# 红木山水厂二期工程一二期（配套区域监测供水应急调度中心标段）配电柜采购项目答疑公告

原公告的采购项目编号：SSZX2020-456

## 二、答疑信息

答疑日期：2020 年 11 月 20 日

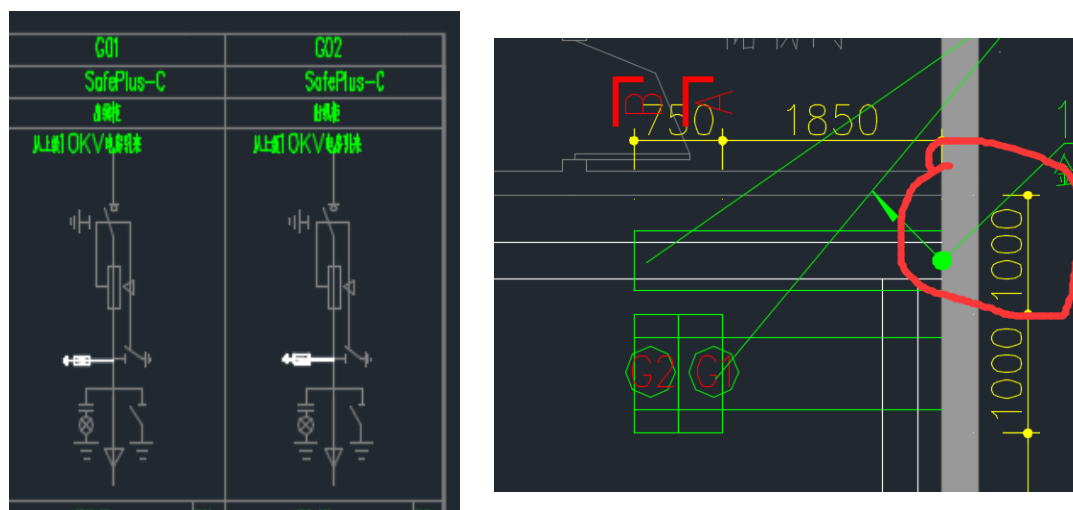
**疑问 5：**关于变压器前面的环网柜，招标图纸为单台负荷开关熔断器组合方案如下图，施耐德标准方案无避雷器，也不好进线，必须加一个进线室，且从平面图上看也没有体现，况且电源来自于配电室，已经有保护了，此处只作为隔离用，是否可以采用施耐德的 RM6-I/O 或 0I 的方案进行报价呢？RM6-I/O 方案在一期中已用过，整体美观，方便接线，请明确。

**回复：**请按招标文件要求响应，具体方案由投标人自行选择。
